电池部件变更通知

Q6BAT、Q8BAT、Q8BAT-SET

FA-CN-0242-A

1.1 外观

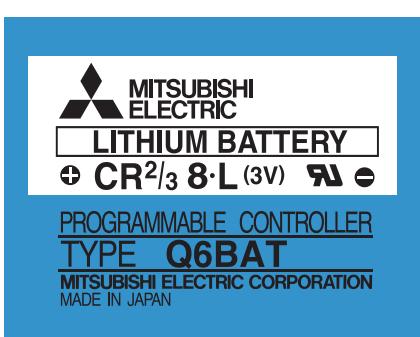
外观变更如下所示。

型号	变更前	变更后
Q6BAT	<p>• 标签面</p>  <p>• 正极侧</p>  <p>• 负极侧</p> 	<p>• 标签面</p>  <p>• 正极侧</p>  <p>• 负极侧</p> 
Q8BAT	无变更。	
Q8BAT-SET	无变更。

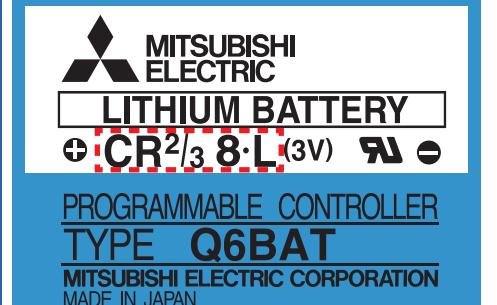
从下述版本开始进行变更。

型号	变更版本	生产批号的确认部位	切换时期*1
	生产批号		
Q6BAT	17-08或以后	可通过标签的下述框内部分进行确认。 	2017年8月
型号	变更版本	切换时期*1	
Q8BAT	前6位为191203或以后	模块侧面额定铭牌的SERIAL栏	2017年12月
Q8BAT-SET	前6位为191204或以后

3.1 Q6BAT

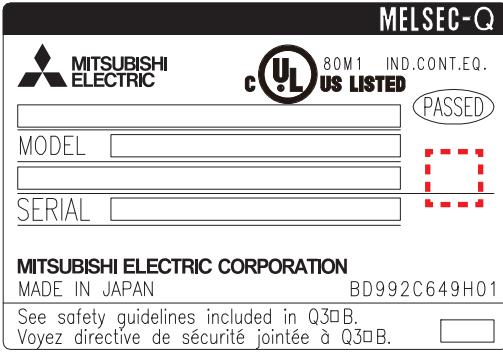
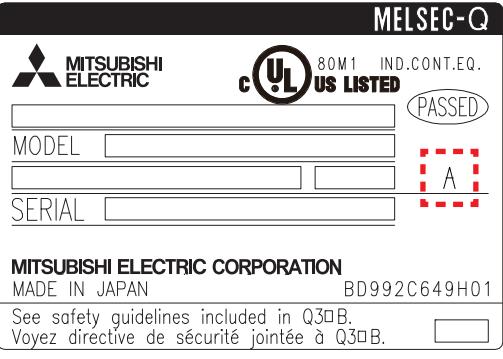
Q6BAT可通过标签上记载的单体电池的型号，进行变更前后的确认。

项目	变更前	变更后
型号	CR1733SE-R	CR2/3 8-L
标签的记载部位
